Gmina Choszczno

IPP.271.4.2016.PKP

**PYTANIA DO TREŚCI
SPECYFIKACJI ISTOTNYCH
WARUNKÓW ZAMÓWIENIA (SIWZ)
ORAZ
ZMIANA TREŚCI SIWZ**

**PRZETARG NIEOGRANICZONY NA REALIZACJĘ ZADANIA PN.: „REMONT I
MODERNIZACJA DWORCA KOLEJOWEGO W CHOSZCZNIU”**

1) RU+R + U+U RZĘDOWE U=0,88 W/(m²*K) 1340 x 2700

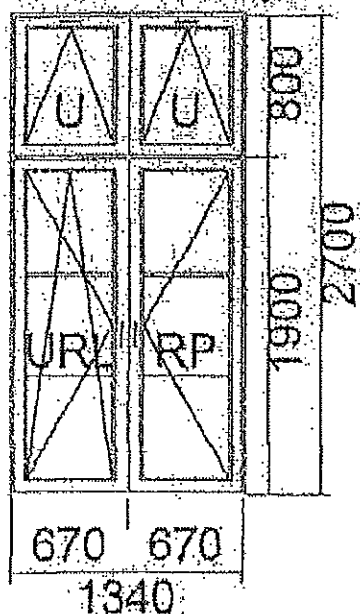
6/ W nowo zamieszczonym przedmiarze w pozycji nr 38 nieczytelny obraz okno.bmp dołączony w opisie. W dołączonym do przetargu rys. elewacja projektowa znajdują się 3 szt. okien do wymiany (elewacja wschodnia- 2 szt., elewacja zachodnia- 1 szt.). W nowo zamieszczonym przedmiarze w pozycji nr 38 znajdują się 3 szt. okien do wymiany oraz w pozycji 40 jedna szt. okna. Prosimy o podanie ilości okien podlegających wymianie.

AD6. Zamawiający zamieszcza rysunek okna który jest nieczytelne z przedmiarze.

Zamawiający informuje że przewiduje wymianę trzech okien natomiast okno w pozycji nr 40 przedmiaru będzie wstawione w pomieszczeniu matki i dziecka po wcześniejszym wykuciu zamurowania według pozycji 39 przedmiaru. Zamawiający przypomina że zgonie z § 5 ust 3 SIWZ roboty będą rozliczane na podstawie kosztorysu ilościowo w związku z czym należy wycenić wszystkie pozycje przedmiaru.
